DODATEK č. 5 SMLOUVY O DÍLO

„Kulturní a kreativní centrum Zlínského kraje v Čiperově vile“

Z m ě n o v ý l i s t

číslo: **ZL Č. 88**
„uzávěra podlah“

Fotografie stávající podlahy - dřevěné výsýové 1.NP

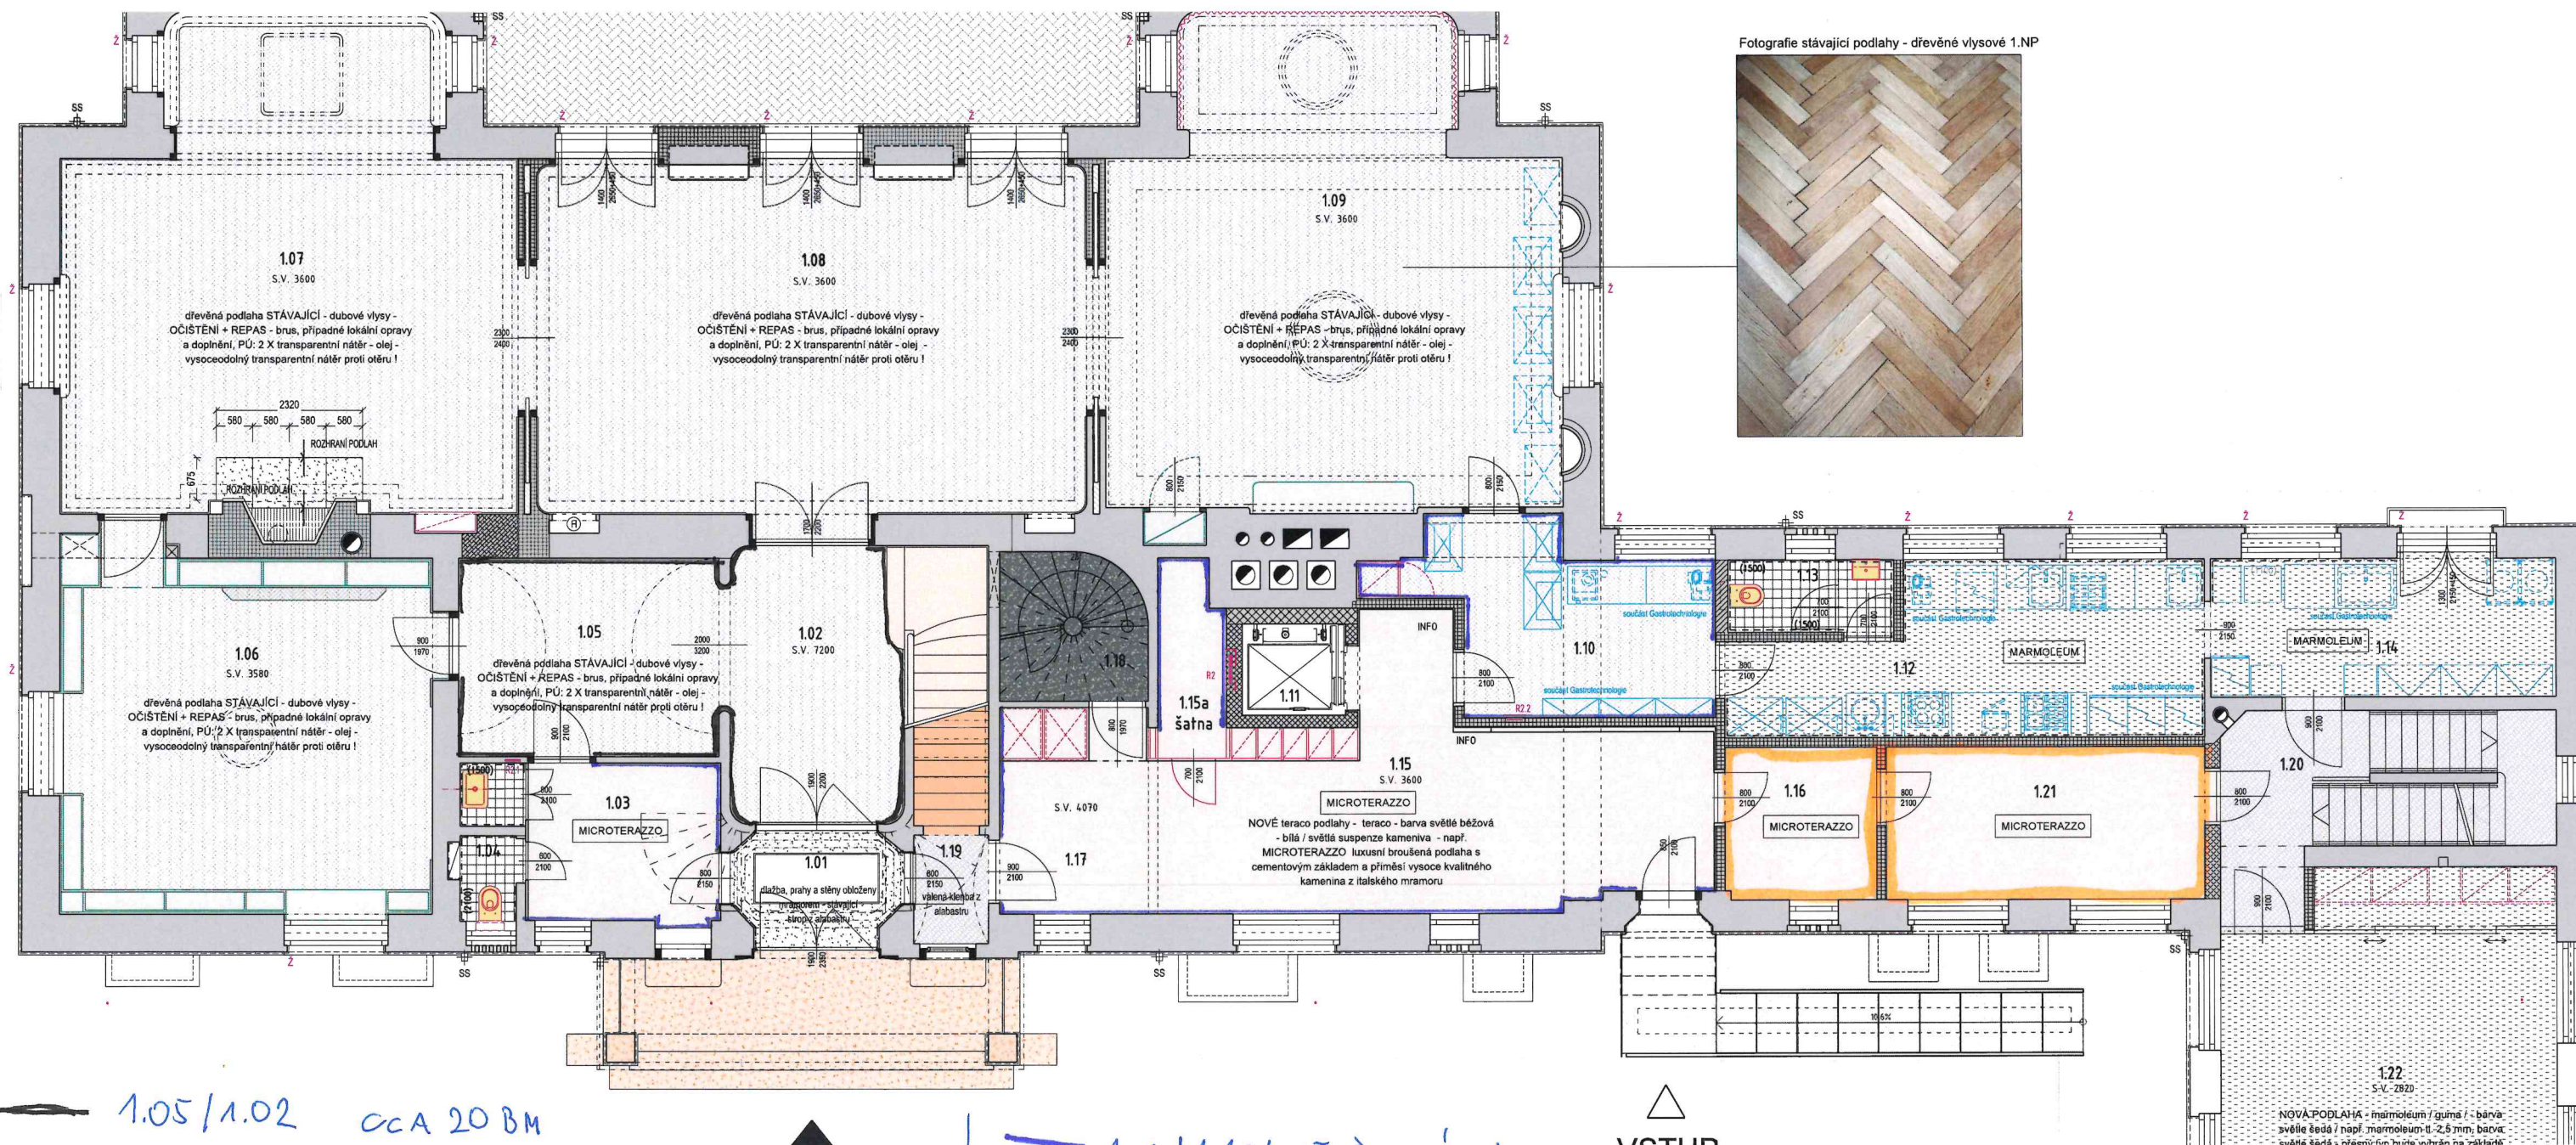
1.05/1.02 CCA 20 BM
